**Wyjaśnienia treści SWZ (zestawy 24 -techniczne, 28, 29)**

Dotyczy: postępowania prowadzonego w trybie przetargu nieograniczonego, o wartości szacunkowej powyżej progów unijnych, w oparciu o przepisy ustawy z dnia 11 września 2019r. Prawo zamówień publicznych (Dziennik Ustaw z 2022r., poz. 1710), którego przedmiotem jest: „Budowa budynku dydaktycznego wraz z garażem podziemnym polegająca na rozbudowie i przebudowie budynku biblioteki Uniwersytetu Papieskiego Jana Pawła II w Krakowie” znak sprawy ZP.240.22 – 32.

315.1

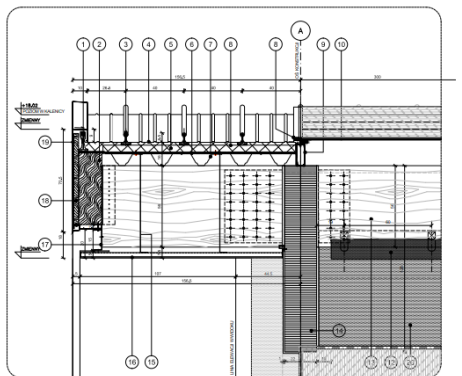
Prosimy o potwierdzenie, że attyka przy osi N, między osiami 6-9, jest attyką typu "bullnose" i należy ją wykonać zgodnie z detalem nr 317 z rysunku PW-02-03-06-2022-RYS.317\_DETAL\_OKAP\_OŚ M-N\_1-5

**Odp.: Zamawiający informuje, że attyka przy osi N, między osiami 6-9, jest attyką typu "bullnose" /okap elewacji tzw. szczytowej /– najbliższy detal -315.1 rys nr : PW-02-03-06-2022-RYS.315**

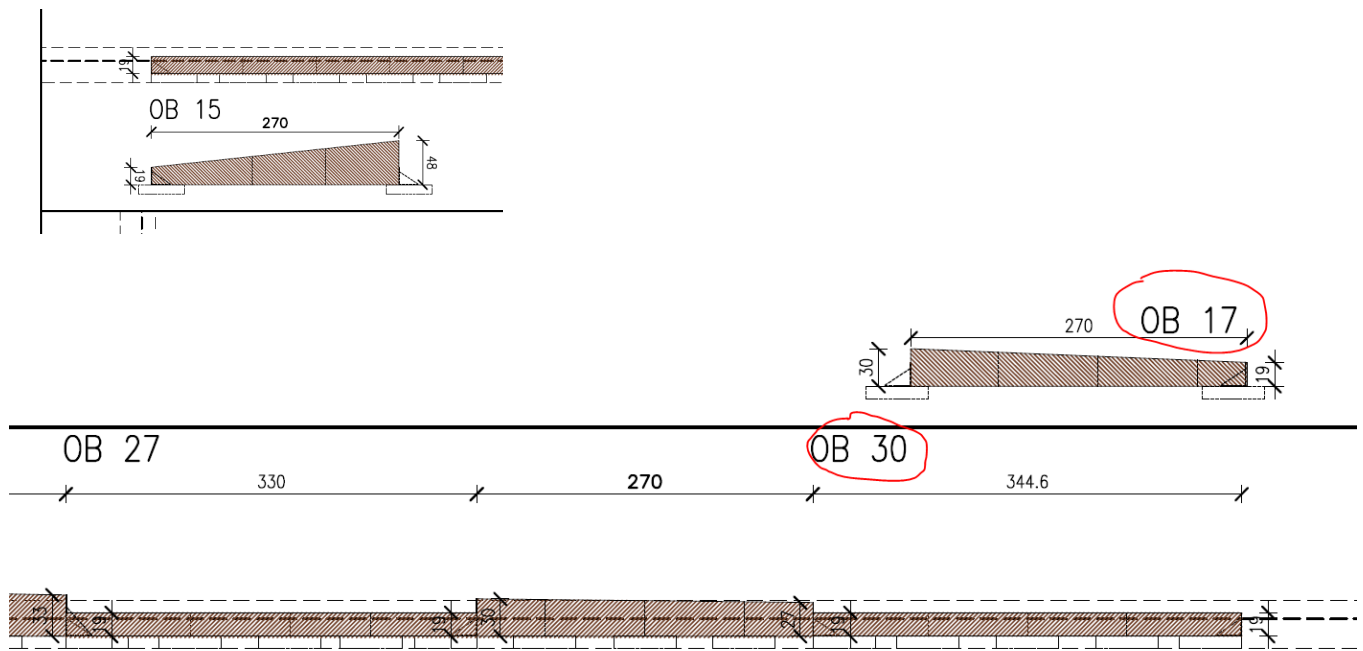
70. Czy w wycenie należy uwzględnić pomnik Papieża Jana Pawła II pokazany na wizualizacjach (zlokalizowany na patio)? Jeśli tak, to prosimy o przekazanie specyfikacji.

**Odp.: Rzeźba Papieża Jana Pawła II jest już wykonana. Obecnie znajduje się przed wejściem do budynku Biblioteki. W wycenie należy uwzględnić wykonanie fundamentu niezbędnego dla montażu rzeźby. Przedmiotowe prace należy ująć w wycenie w etapie II realizacji.**

Rozmiary cokołu z kamienia: 100 cm (wys.) x 60 cm x 60 cm, ciężar ok. 1 tony

Rozmiar figury z brązu: 180 cm + krzyż (27 cm), ciężar ok. 350 kg

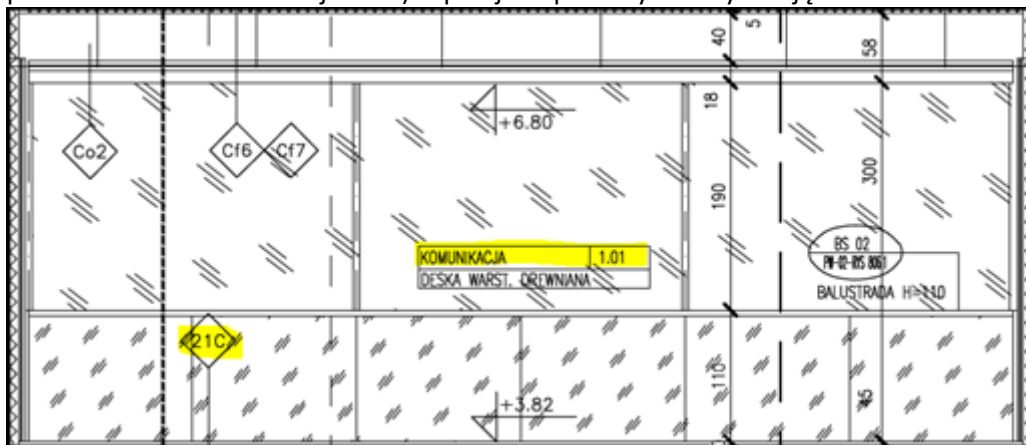
72. Dot.: dokumentacja techniczna, rys. „PW-02-03-06-2022-RYS. 100 PRZEKRÓJ 1-1” i opis „UPJPII\_02\_OPIS PW\_ARCHITEKTURY\_24 06 2022”.

Zwracamy uwagę, że w dokumentacji istnieje rozbieżność pomiędzy rysunkiem przekroju „PW-02-03-06-2022-RYS. 100 PRZEKRÓJ 1-1” (przyjęta w nim warstwa posadzki w Komunikacji 1.01 oznaczona jest symbolem 21C), a opisem „UPJPII\_02\_OPIS PW\_ARCHITEKTURY\_24 06 2022”, str.39. (symbol warstwy w pomieszczeniu Komunikacji - 20C). Upzejmie prosimy o weryfikację.

**Odp.: Zamawiający informuje, że należy przyjąć rozwiązanie przedstawione na rzutach i przekrojach deska / parkiet / drewniany.**
